监理工作联系单

工程名称：西昌市西溪乡兴国寺水库 20MWp 渔光一体光伏发电项目

编号：ZHJL-20171210-08

主题：关于光伏区桥架、支架安装与质量相关事宜：

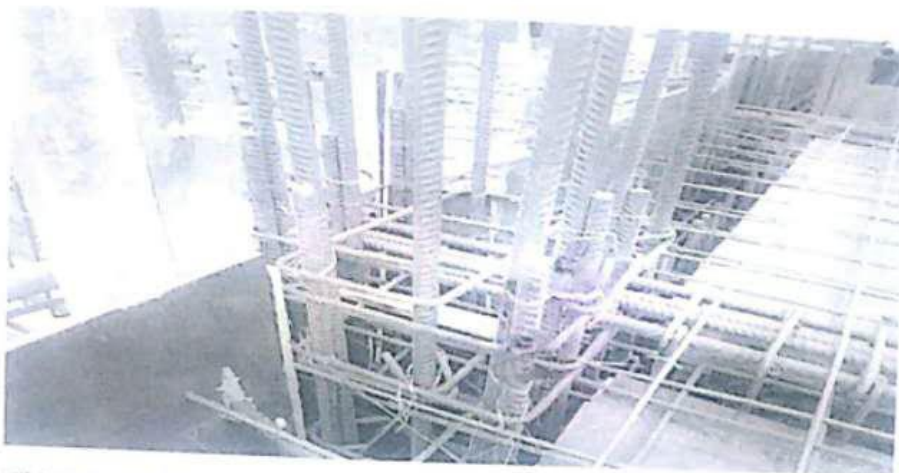
柱钢筋搭接使用点焊不符合规范要求

顶部面筋搭接长度不符合规范要求

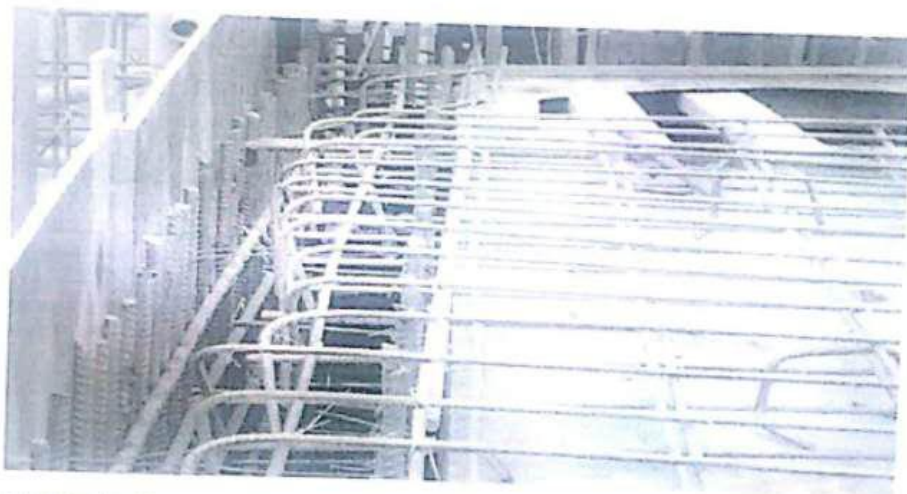
侧墙竖钢筋尺寸不够、无弯钩锚固

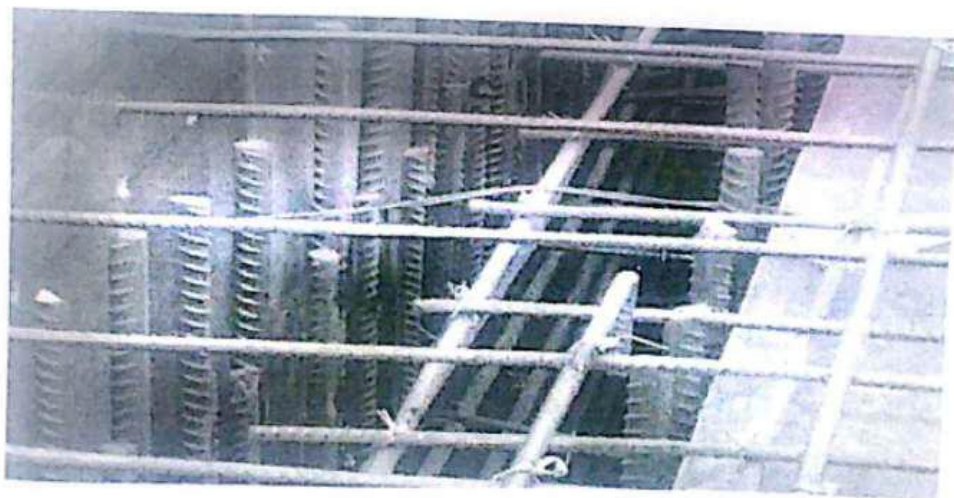
顶部面筋缺少横向钢筋

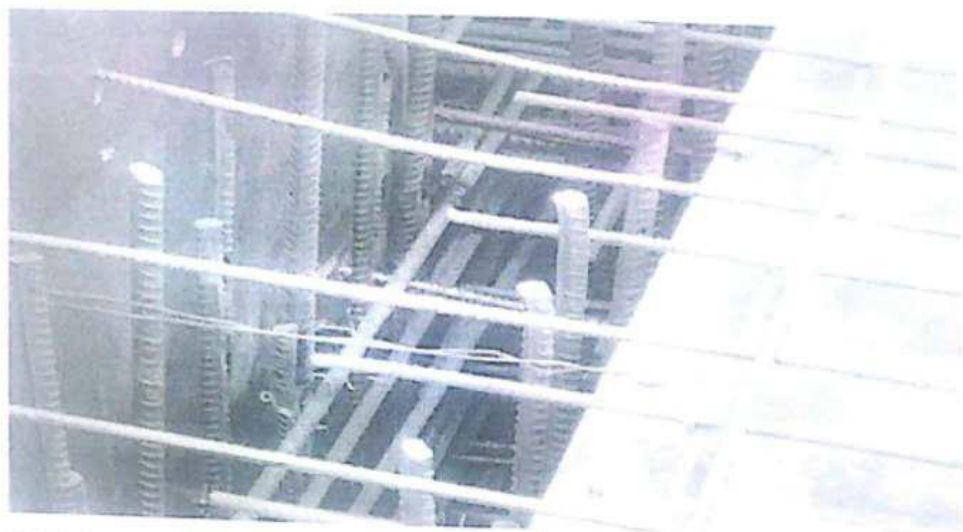
模板未固定牢固

模板安装缝隙过大
